Bebauungsplan "Diepoldshofen – Wittum II" und die örtlichen Bauvorschriften hierzu

Frühzeitige Beteiligung der Träger öffentlicher Belange, Behörden und der Öffentlichkeit
Abwägung der eingegangenen Stellungnahmen
Anlage 1

Auszug aus Schallgutachten Seite 8 - Verschiebung 15 m Lage des MFH-Baufensters

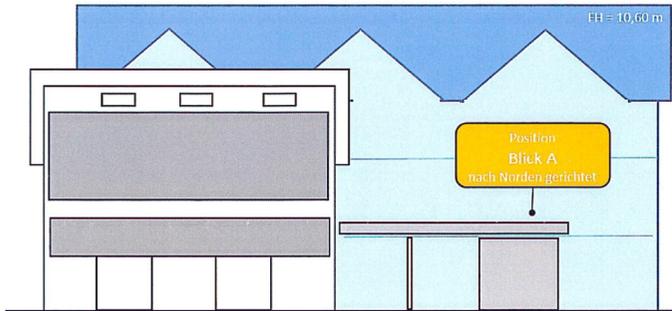
Angesichts der Untersuchung der Fa. Accon zu den schalltechnischen Einflüssen des in nördlicher Lage angesiedelten Sportplatzes, musste das Baufenster um 15 m in Richtung Süden verschoben werden (siehe rote Linie in Abbildung 1). Dies führt dazu, dass die Baukörper entsprechend nahe an unsere Flurstücksgrenze heranrücken.

Der im Bbp berücksichtigte Abstand des Baufensters von 5 m zur Grundstücksgrenze erscheint in Anbetracht der potenziellen Größe der Baukörper als nicht ausreichend bzw. verhältnismäßig. Alles wirkt äußerst gedrängt und auf das letzte ausgereizt.

Grundsätzlich wird der einzuhaltende Mindestgrenzabstand durch die Landesbauordnung Baden-Württemberg vorgegeben. Dabei bemessen sich die Abstandsflächen in Abhängigkeit von der Wandhöhe. Grundsätzlich ist ein Abstand von 0,40 der Wandhöhe (mindestens 2,50m) einzuhalten. Bei einer maximalen Ausnutzung der festgesetzten Wandhöhe von 7,60 entspricht das einem

<p>Grenzabstand von 3,04m.</p> <p>Durch die Festsetzung der Baugrenze im Bebauungsplan mit einem Abstand von 5,00m zur Grundstücksgrenze wird dieser Mindestabstand erhöht, um den Angrenzern entgegenzukommen.</p>	
		<p>III. Relationen des Bauvorhabens</p> <p>a) Darstellung der möglichen Baukörperrelationen eines MFHs aus südlicher Richtung:</p>  <p>Blickposition A: vom Carport rechts neben unserem EFH</p>	<p>Die Darstellungen der Baukörperrelationen werden zur Kenntnis genommen.</p> <p>Allerdings entsprechen diese nur bedingt den nach Bebauungsplan möglichen Ausmaßen. Im Bebauungsplan und den örtlichen Bauvorschriften sind nicht nur Regelungen zur Firsthöhe, sondern auch zur Wandhöhe enthalten. Zudem finden sich dort Regelungen zur Gestaltung der Gebäude (Dachform, Dachneigung, Zulässigkeit von Widerkehren, Zwerchgiebeln und Dachgaupen sowie deren Ausmaße).</p> <p>Bei Ausnutzung der maximalen Firsthöhe von 10,60 Metern, mit einer Gebäudebreite von 12,00 Metern und einer Dachneigung von 25°, wie unter Punkt b) dargestellt, ergibt sich eine Wandhöhe von 7,80 Meter, damit wäre ein Gebäude mit dieser Kubatur unzulässig.</p>	<p>Wird zur Kenntnis genommen. Es erfolgt keine Planänderung.</p>

b) Darstellung der Baukörperrelationen EFH vs MFH aus östlicher Richtung:

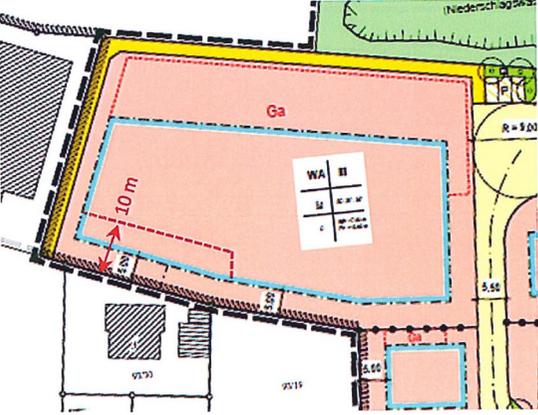
Blickposition B: vom ersten Obergeschoss nach Norden blickend

Zudem wird im Rahmen der örtlichen Bauvorschriften vorgeschrieben, dass Dachgauben, Widerkehre und Zwerchgiebel erst ab einer Dachneigung von mindestens 30° zulässig sind. Somit wären die Zwerchgiebel in der Darstellung ebenfalls unzulässig.

Der Bebauungsplan und die örtlichen Bauvorschriften geben einen klaren Rahmen für die Ausmaße und die Gestaltung der Gebäude vor, welche im Kontext der vorhandenen Bebauung als verträglich angesehen werden.

Abb.I Bebauungsplan

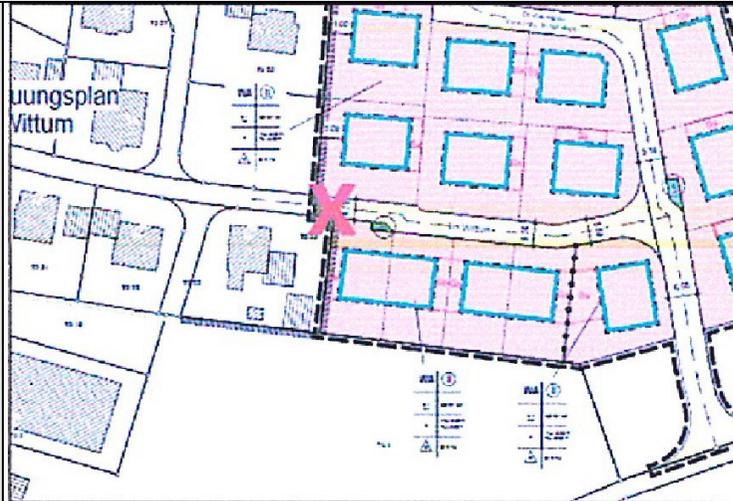
Im Bereich Wittum I ist keine Wendepfanne erforderlich - Einsatzfahrzeuge, Schneepflug, Zulieferer wenden in gleicher Weise wie bisher auch.

Als Beispiel hierfür dient eine identische Situation in 88255 Baintdt/Württemberg, „Im Voken“, die auf diese Art und Weise kostengünstig gelöst wurde.

Verkehr stellt die Planung eine deutliche Erleichterung dar.

Bild 2 Verkehrsfluss im Neubaugebiet Wittum

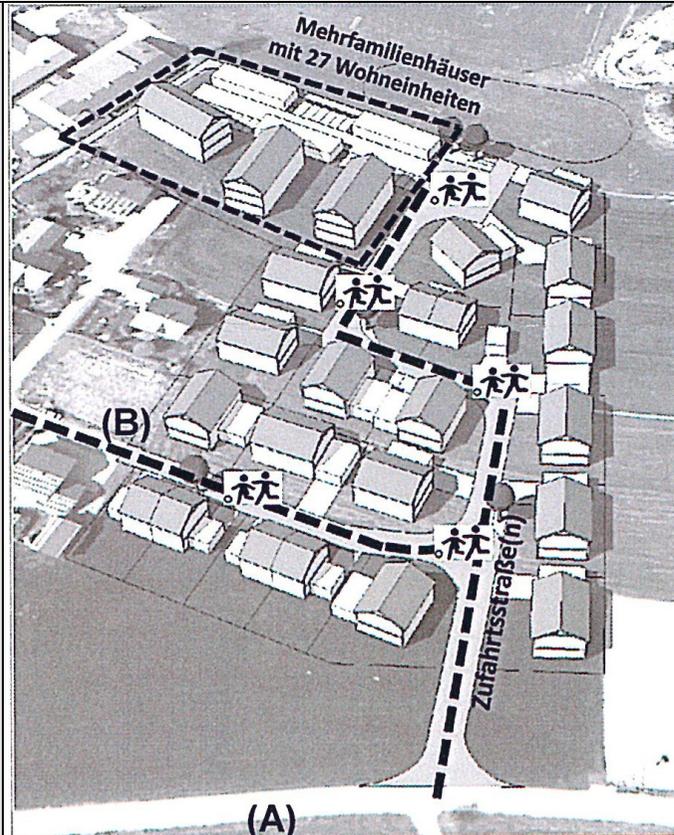
2. Forderung zur Anpassung des Bebauungsplans
Begrenzung der Mehrfamilienhäuser auf

- max. 2 Vollgeschosse
- eine Bauhöhe von max. 9 Meter
- max. 6 Wohneinheiten je Gebäude

Die Forderung zur Anpassung der Festsetzungen im Bereich des MFH-Grundstücks würde bedeuten, die Höhen sowie die Zahl der Vollgeschosse auf denselben Wert zu reduzieren wie im Bereich der Einfamilienhäuser. Gleichzeitig

wird gefordert, die maximale Zahl der Wohneinheiten zu beschränken. Eine solche Reduzierung würde eine sinnvolle Nutzung der Mehrfamilienhäuser praktisch unmöglich machen. Damit widerspricht die geforderte Anpassung direkt dem Ziel der Stadt Leutkirch „verdichteten“ und vor allem auch bezahlbaren Wohnraum anzubieten. Der Forderung kann damit nicht gefolgt werden.	
		alternativ ist auch folgende Formulierung denkbar <ul style="list-style-type: none">• max. 2 Vollgeschosse• eine Bauhöhe von max. 9 Meter• max. 18 Wohneinheiten auf dem ausgewiesenen MFH-Areal	Die Forderung zur Anpassung der Festsetzungen im Bereich des MFH-Grundstücks würde bedeuten, die Höhen sowie die Zahl der Vollgeschosse auf denselben Wert zu reduzieren wie im Bereich der Einfamilienhäuser. Gleichzeitig wird gefordert, die maximale Zahl der Wohneinheiten zu beschränken. Eine solche Reduzierung würde eine sinnvolle Nutzung der Mehrfamilienhäuser praktisch unmöglich machen. Damit widerspricht die geforderte Anpassung direkt dem Ziel der Stadt Leutkirch „verdichteten“ Wohnraum anzubieten. Der Forderung kann damit nicht gefolgt werden.	Wird zur Kenntnis genommen. Es erfolgt keine Planänderung.
